改善箇所説明図

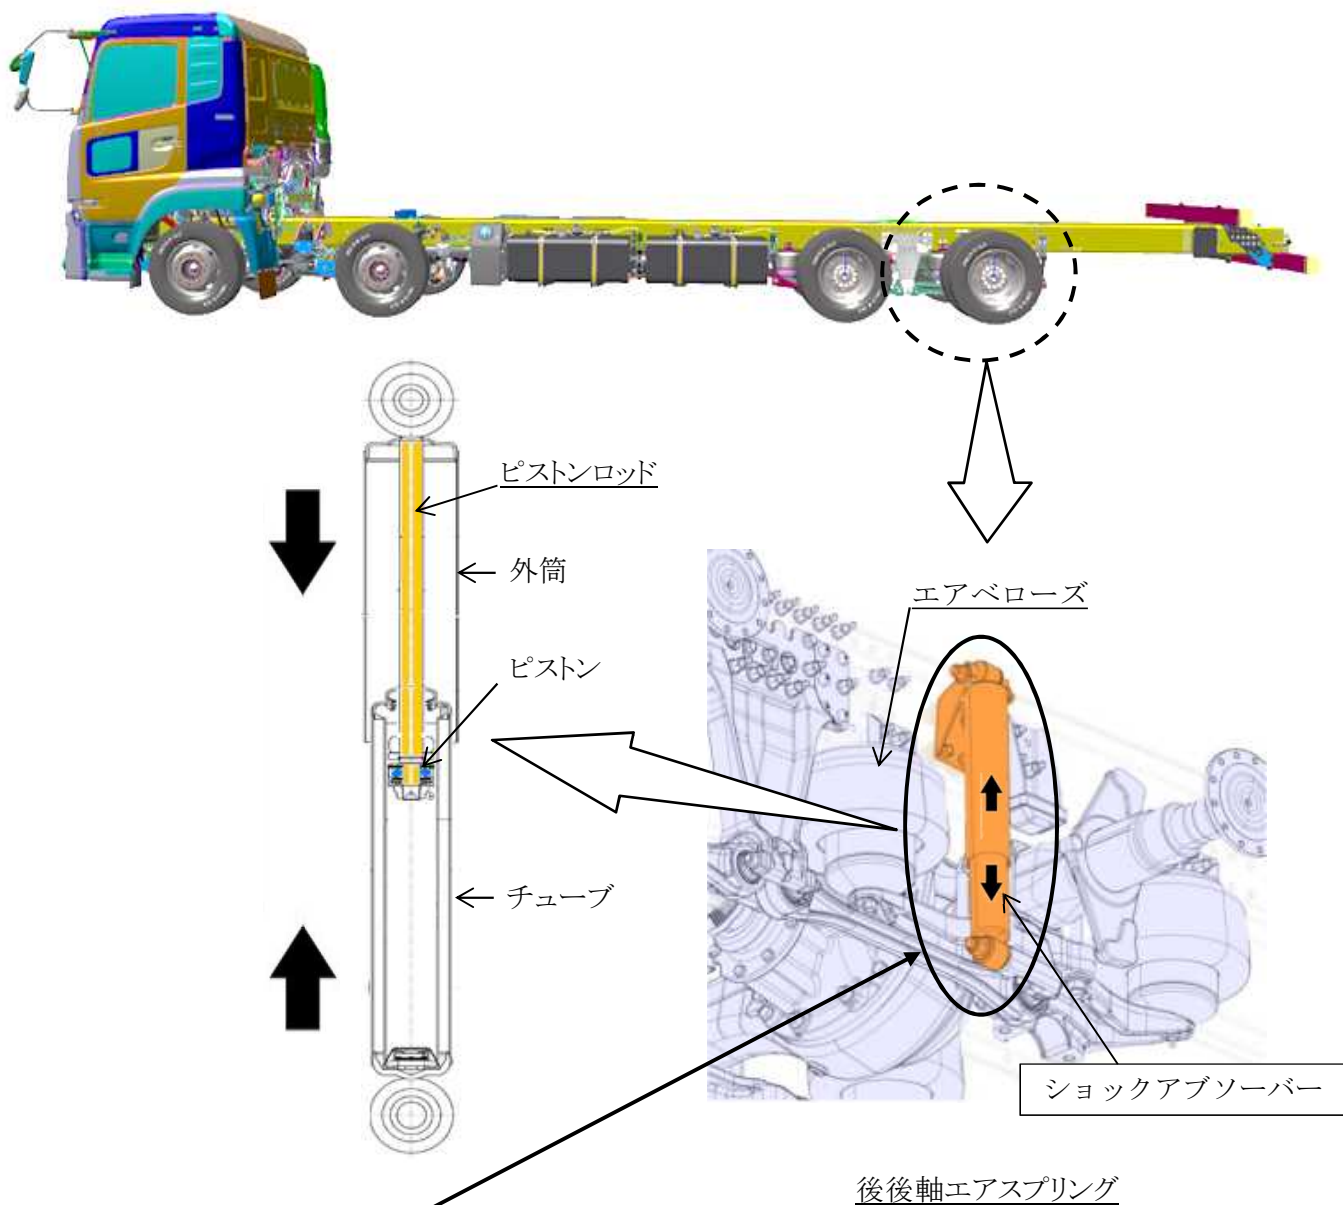
大型トラックの後2軸エアサスペンション仕様において、車高調整装置の最大車高設定値が不適切なため、荷役作業時等で最大車高まで上昇させた場合に、後後軸のショックアブソーバーが最大可動範囲を超え、その後車高を下降した際に内部部品が変形してスムーズに下降しなくなることがある。そのため、そのままの状態で使用を続けると、当該ショックアブソーバーのピストンロッドが折損して、エアスプリングと干渉しエア漏れを起こす、もしくはタイヤと干渉してバーストし、最悪の場合、発熱により発火するおそれがある。

全車両、車高調整装置のプログラムを変更するとともに、ショックアブソーバーを点検し、損傷がある場合は新品に交換する。

識別： ショックアブソーバーに黄色のペイントを塗布する。
